改善箇所説明図

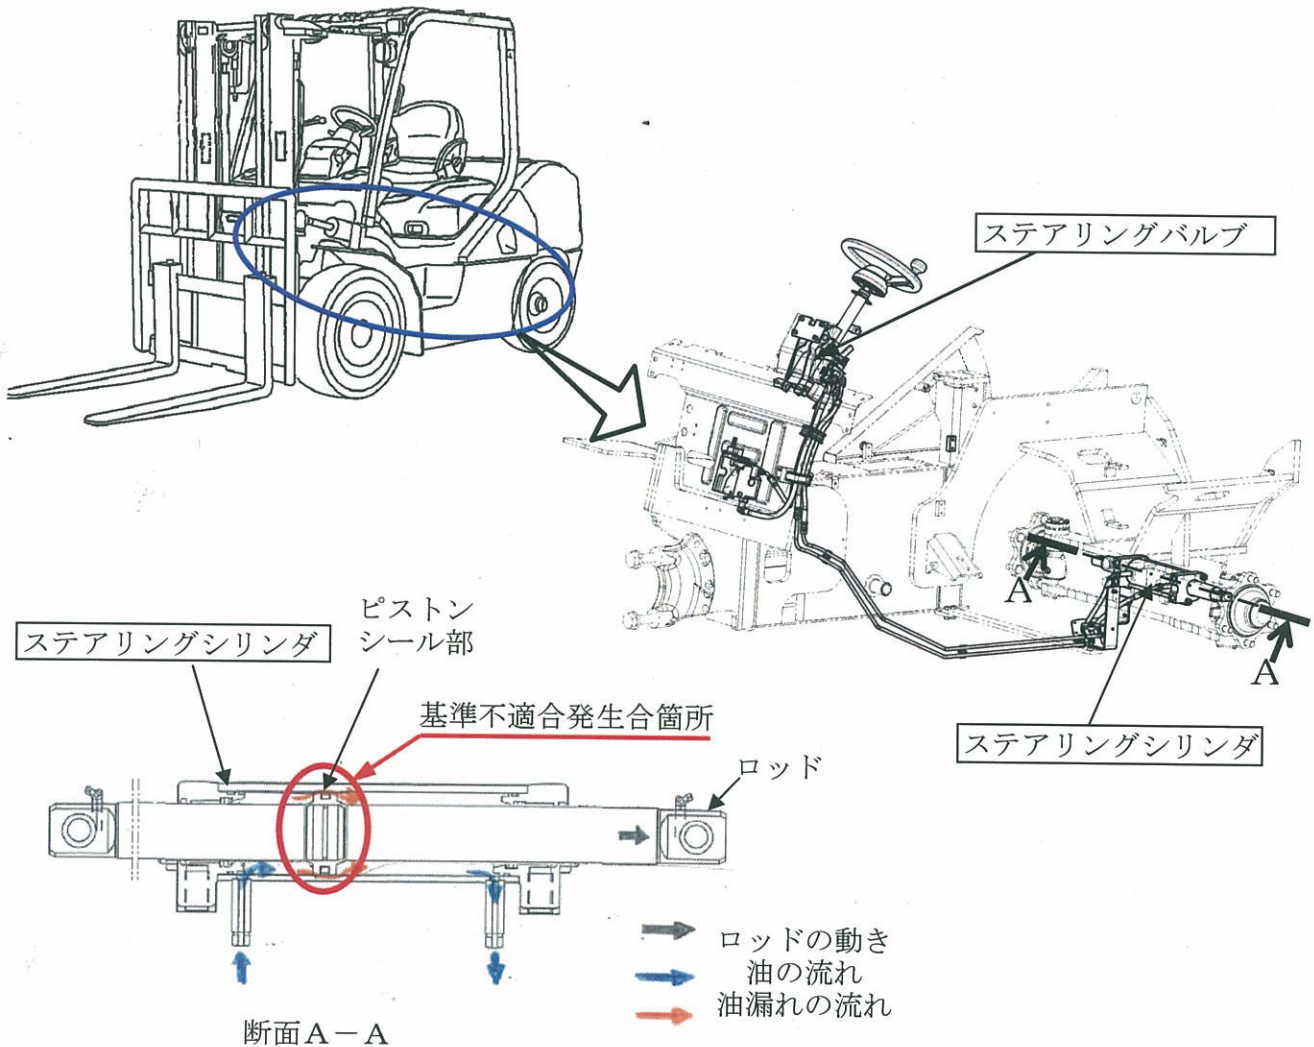
フォークリフトのかじ取装置において、ステアリングシリンダ内部に備えられているピストンシールの強度が不足しているため、当該シールが早期に摩耗する場合があります。そのため、そのままの状態で使用を続けると、ステアリングシリンダ内部でオイルが漏れ、最悪の場合かじ取操作ができなくなるおそれがある。

全車両、ステアリングシリンダ及びステアリングバルブを対策品に交換する。

識別: ステアリングシリンダに赤色ペイントを塗布する。

赤色ペイントを塗布
